工程指示 / 要求簡箋 ENGINEER INSTRUCTIONS(E.I.)

工程指示編號:	EI- 8996	修改版本:	C
	HK- 0620		
工程編號:	J 861	工程名稱:	己連拿利
收件人:	生統	發件人:	細佬
工程項目:	大樓天花框架型材加工圖 (第二批)	日期:	28/07/2025

名稱	框架組裝圖及散料安裝位置圖	制圖	H	2025.6.19	修改		
材料	-----	復核	LRA	2025.6.19	日期		
顏色	--	批准			圖號	J861-PE-3406B

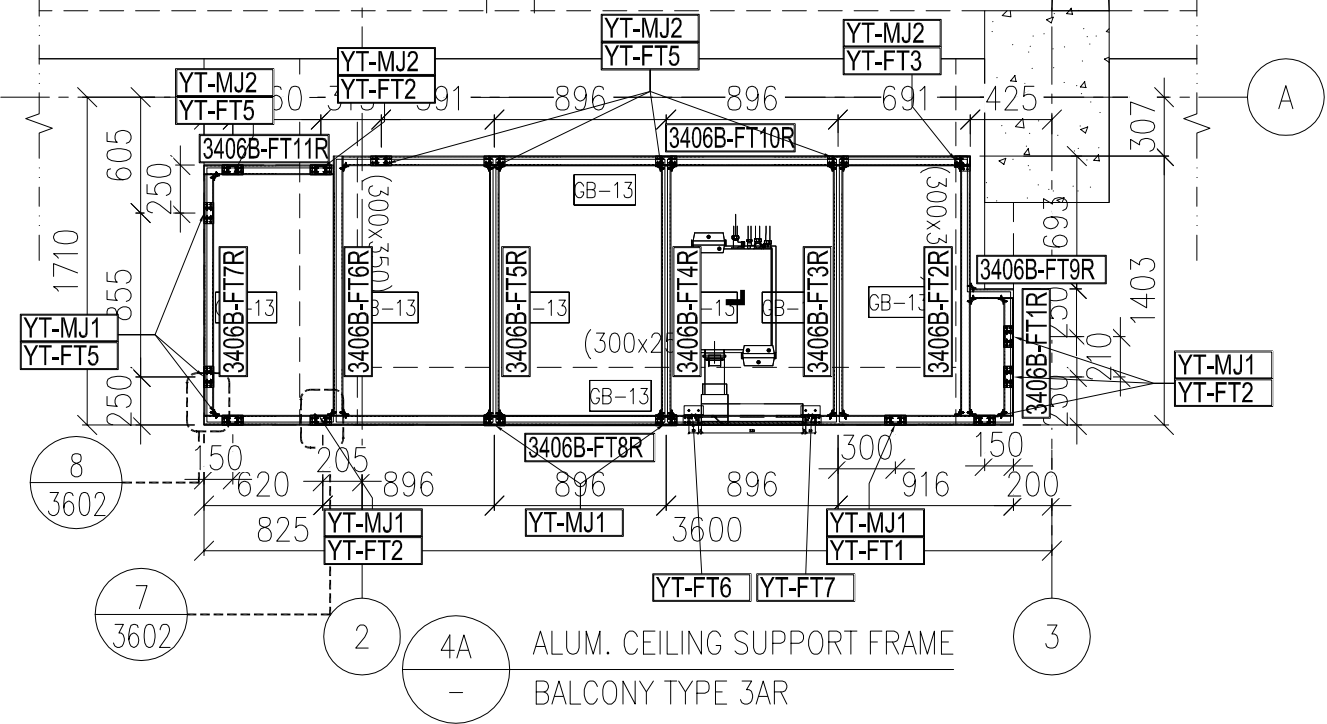
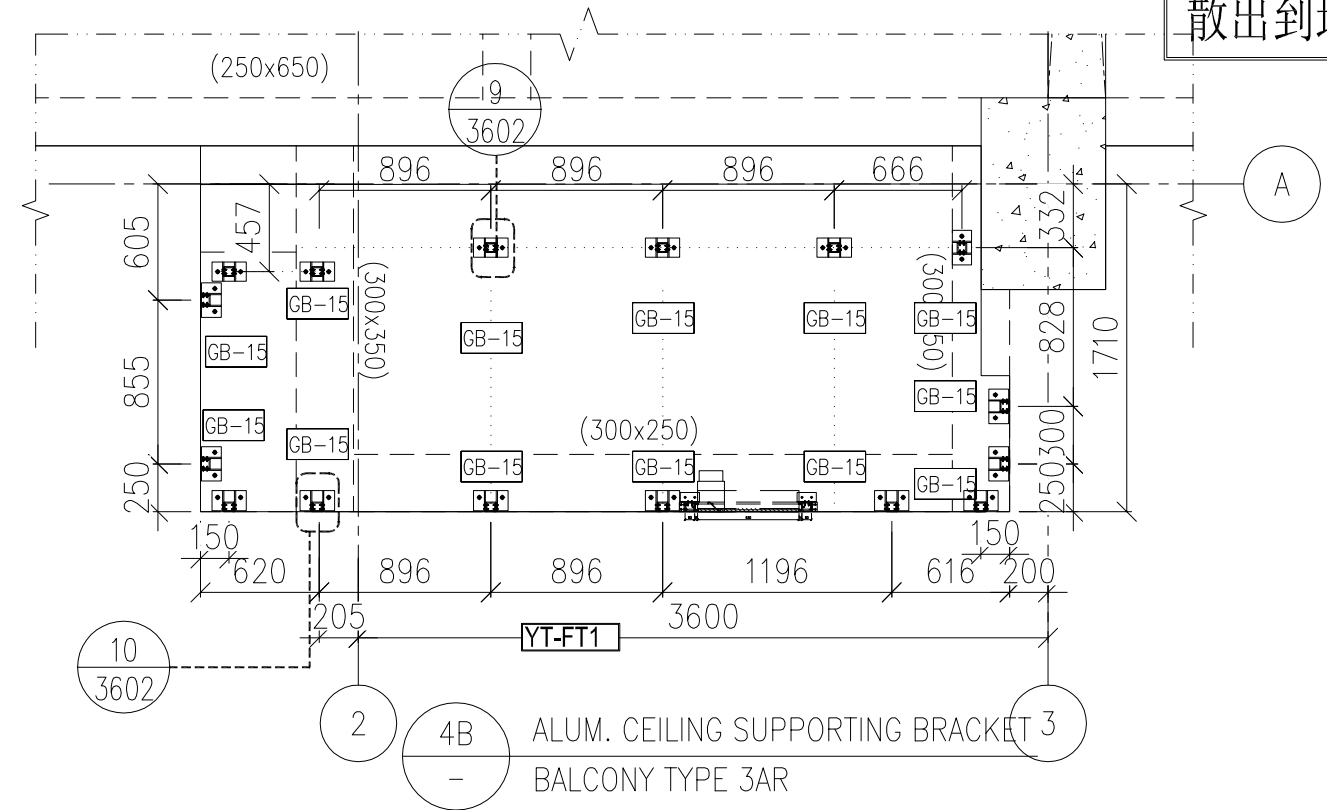
框架组装好后送地盘

散出到地盘

名稱	框架組裝圖及散料安裝位置圖	制圖	H	2025.6.19	修改		
材料	-----	復核	LRA	2025.6.19	日期		
顏色	--	批准			圖號	J861-PE-3407

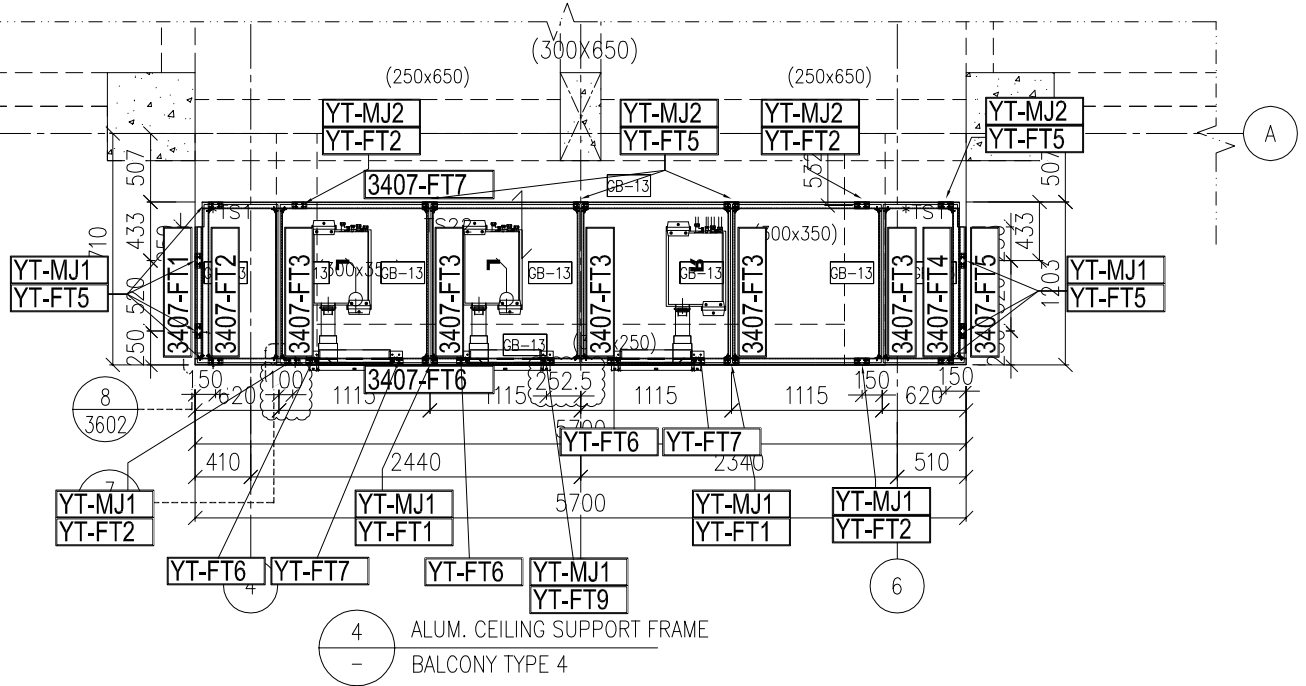
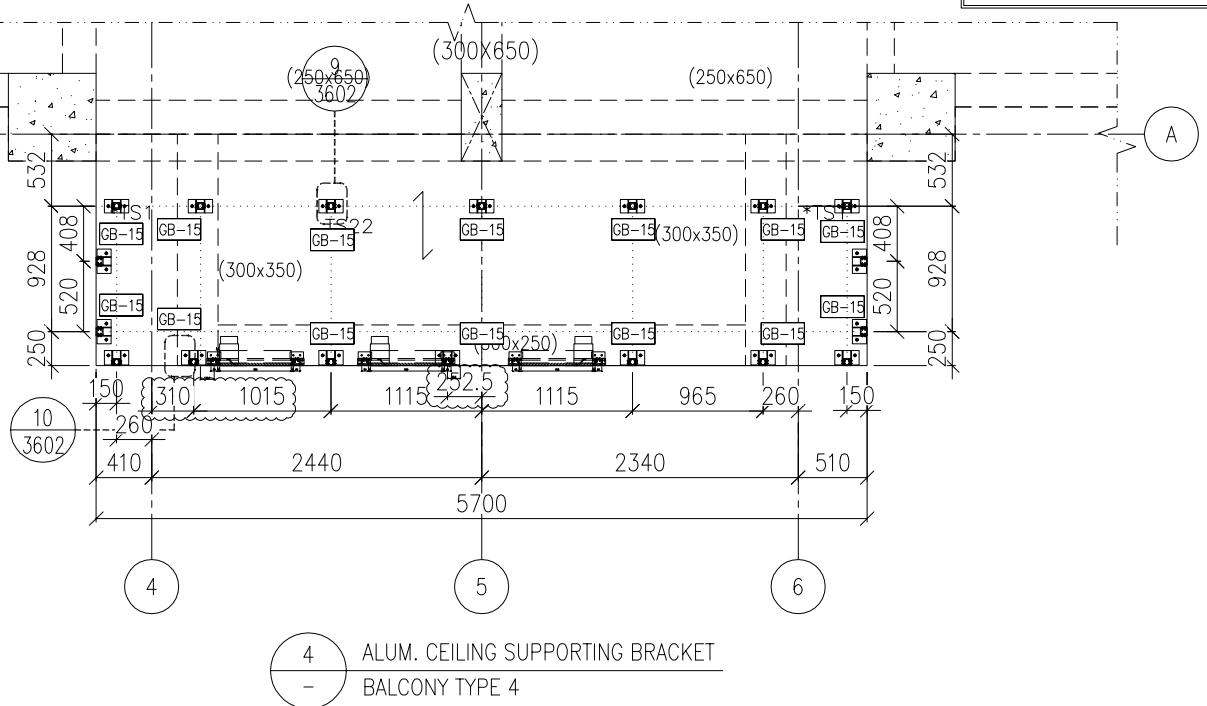
框架组装好后送地盘

散出到地盘

名稱	框架組裝圖及散料安裝位置圖	制圖	H	2025.6.19	修改		
材料	-----	復核	LRA	2025.6.19	日期		
顏色	--	批准			圖號	J861-PE-3409

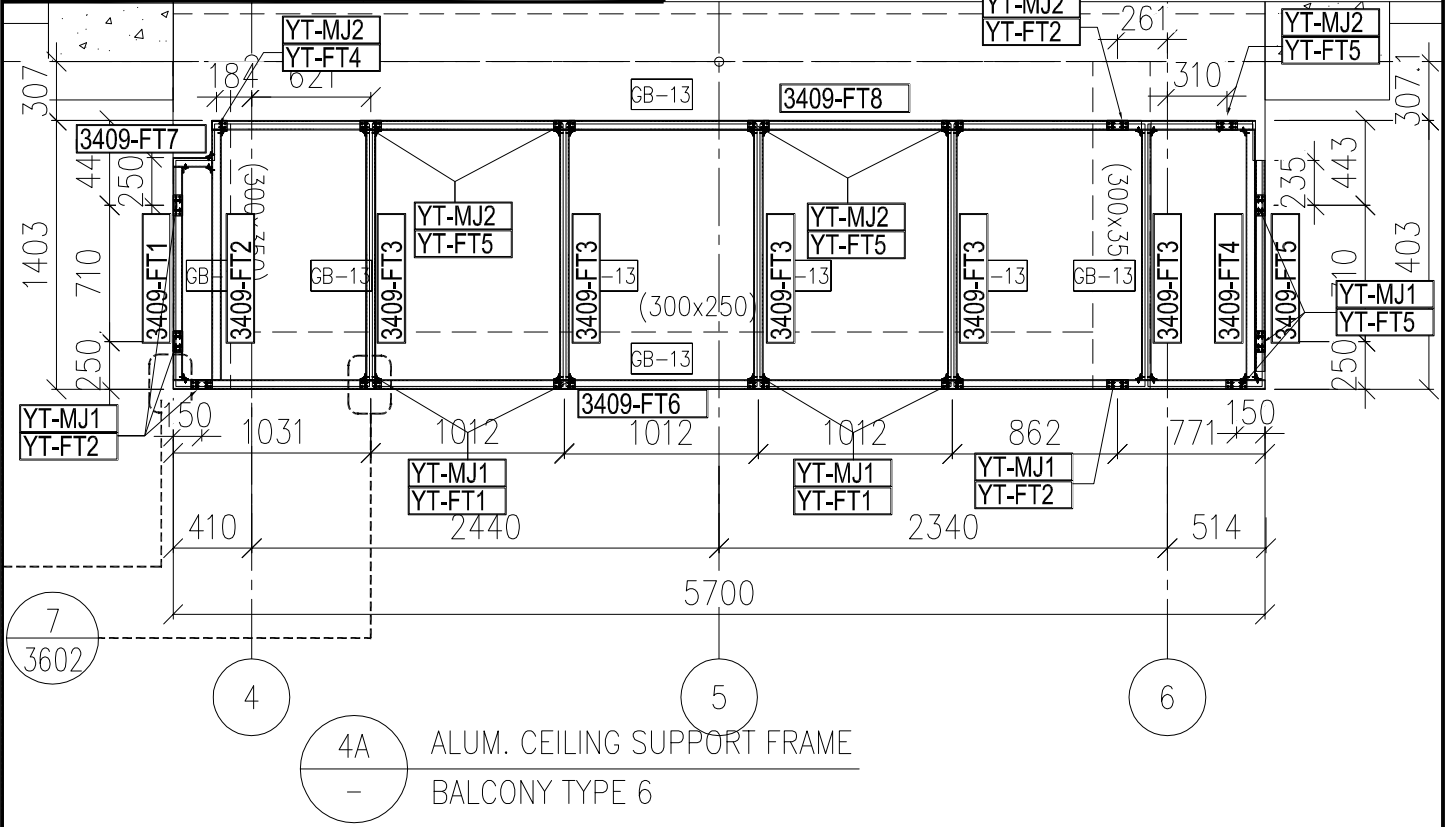
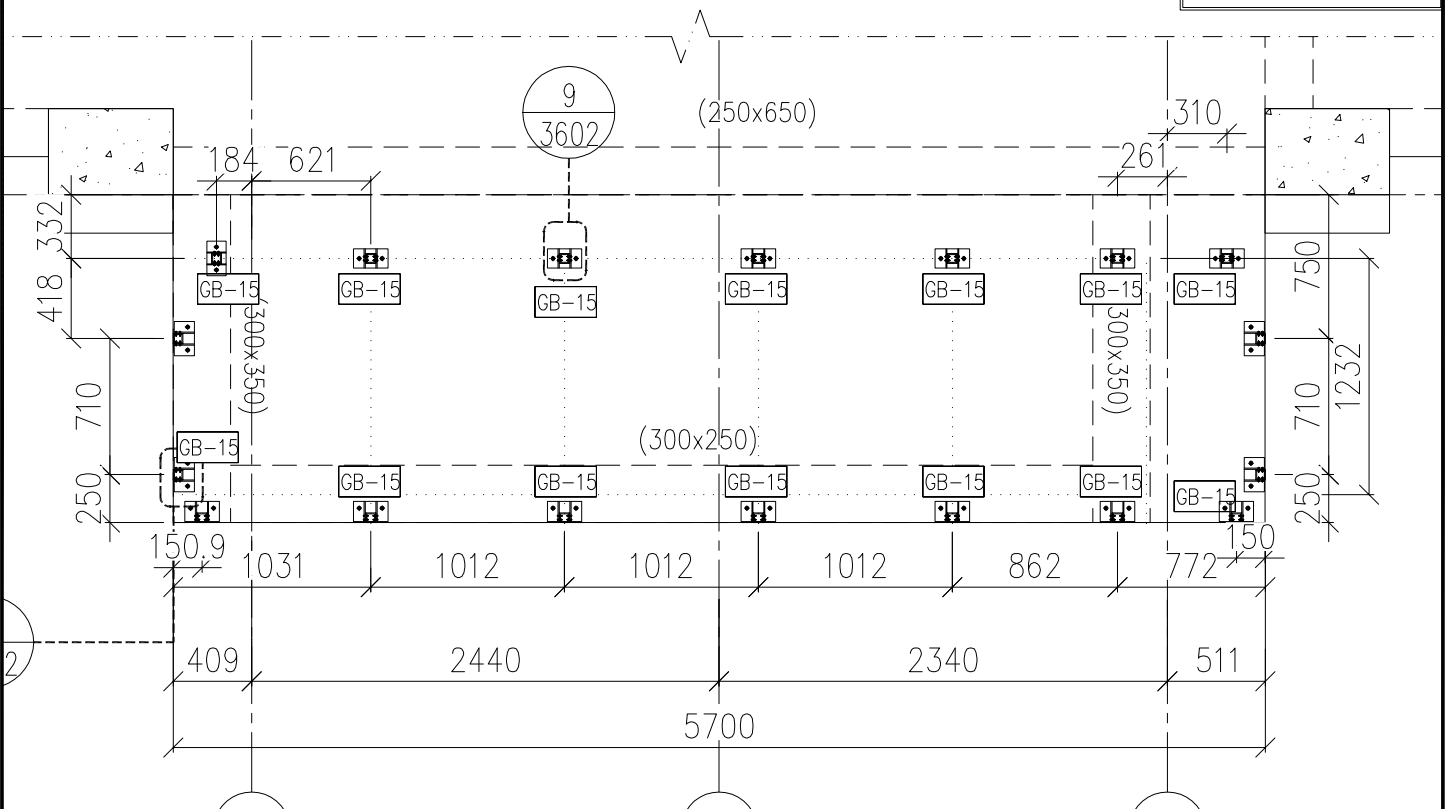
框架组装好后送地盘

散出到地盘

名稱	框架組裝圖及散料安裝位置圖	制圖	H	2025.6.19	修改		
材料	-----	復核	LRA	2025.6.19	日期		
顏色	--	批准			圖號	J861-PE-3410

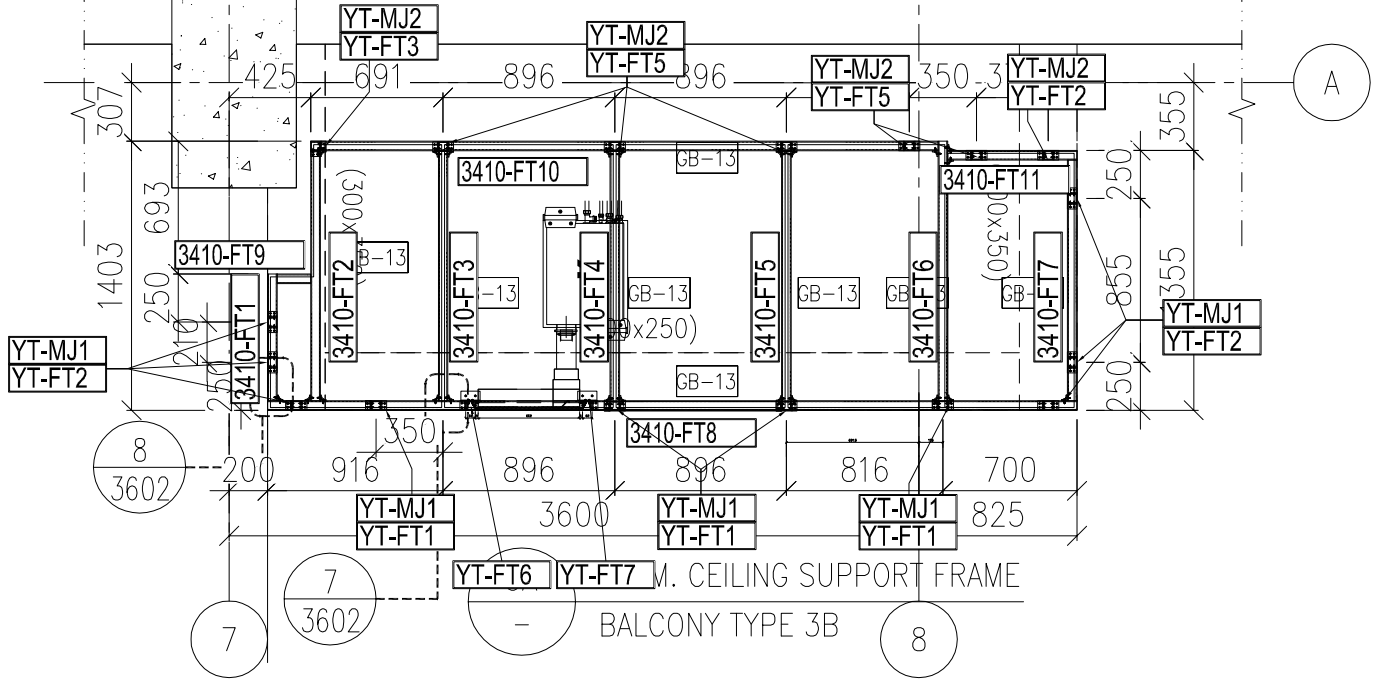
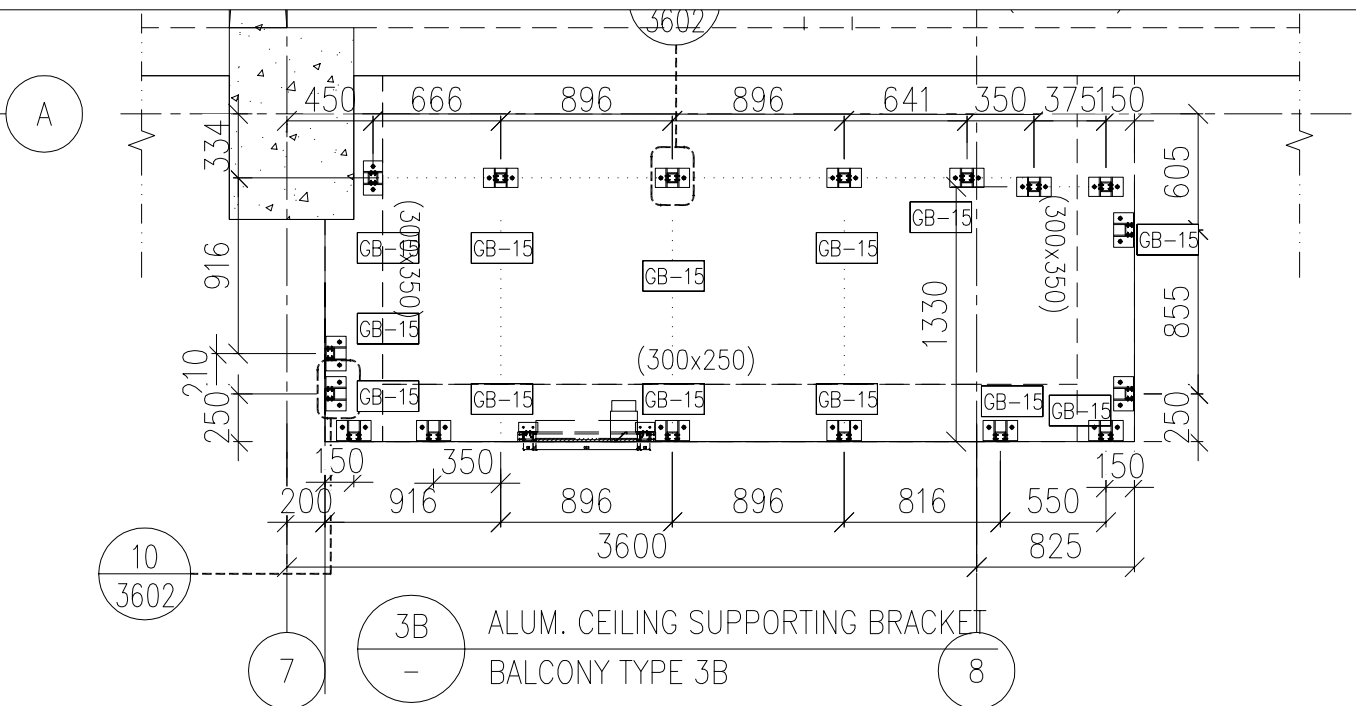
框架组装好后送地盘

散出到地盘

名稱	框架組裝圖及散料安裝位置圖	制圖	H	2025.6.19	修改		
材料	-----	復核	LRA	2025.6.19	日期		
顏色	--	批准			圖號	J861-PE-3411

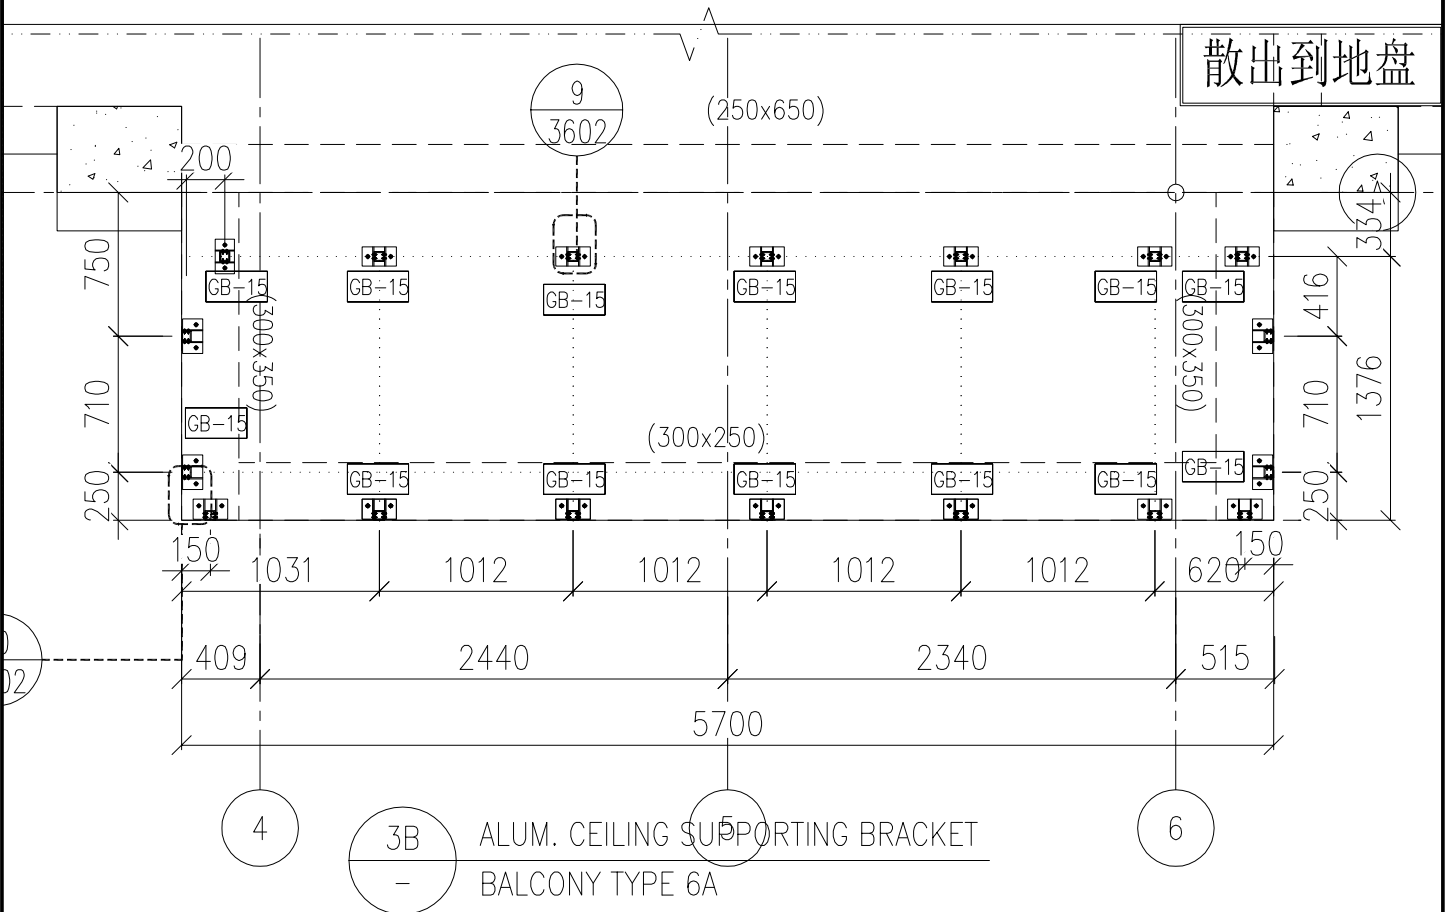
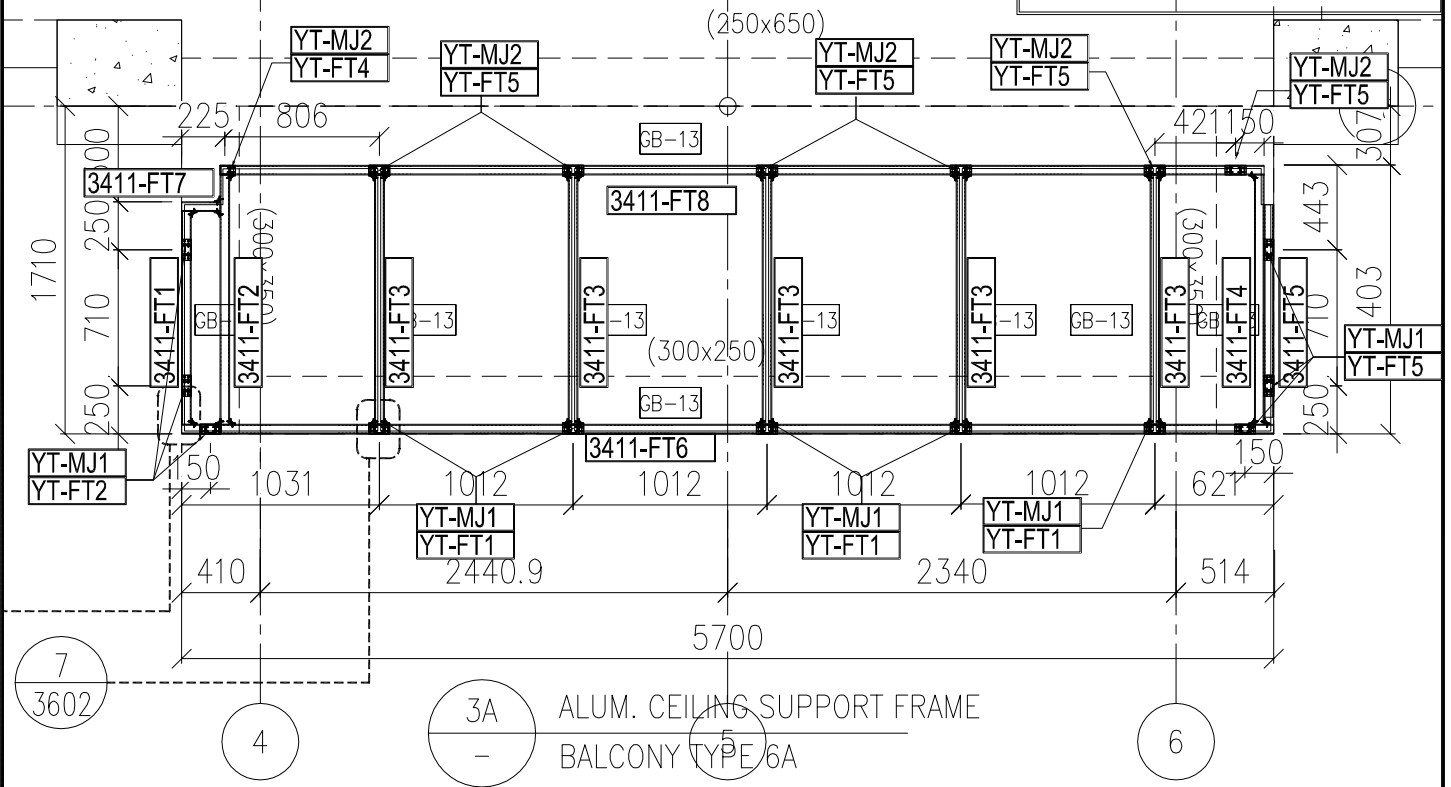
框架组装好后送地盘
